改善箇所説明図

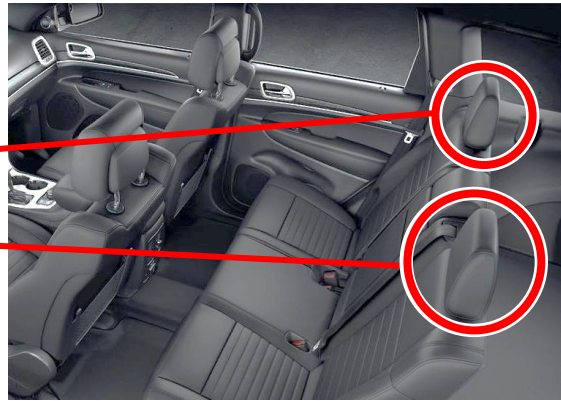
基準不適合部位

2列目左右シートのヘッドレストにおいて、製造工程が不適切なため、折り畳み機構が適切に作動しないものがある。そのため、当該シートの背もたれを折り畳んだ状態から元に戻す際に、ヘッドレストが正しい位置に固定できず、保安基準に適合しないおそれがある。

全車両、当該ヘッドレストの折り畳み機構を点検し、正しい位置に確実に固定できないものは、ヘッドレストを良品に交換する。
